不 具 合 箇 所 説 明 図

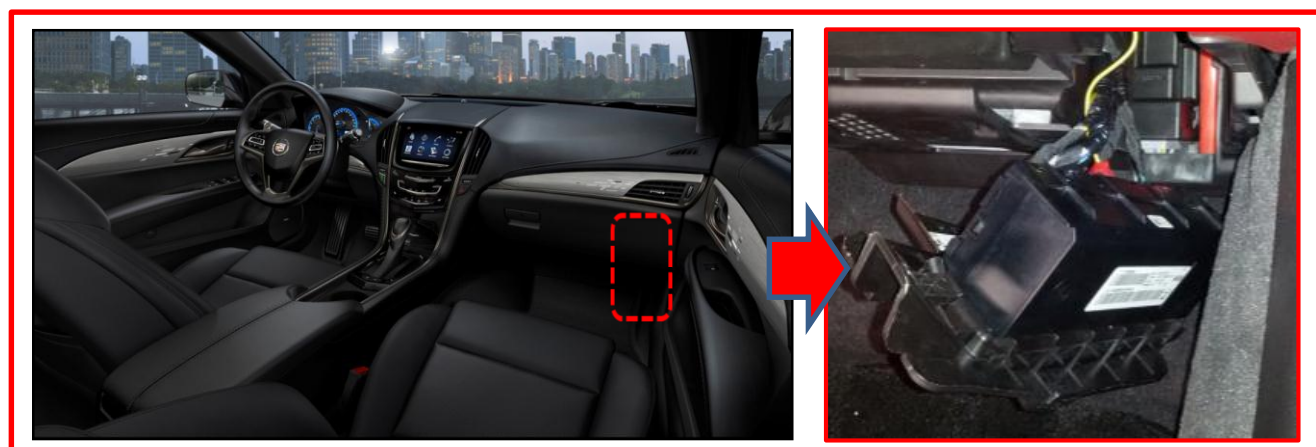
改善箇所を示す

リヤガラスの曇り取り装置を制御するプログラムが不適切なため、オートモードにおいて、電源を供給し続けることがある。そのため、当該装置が発熱し、最悪の場合、火災に至るおそれがある。

全車両、当該制御装置のプログラムを書き換え、オートモード機能を削除する。また、オーナーズマニュアルを改訂する。

左 A ピラー部分に青色ペイントを塗布する。
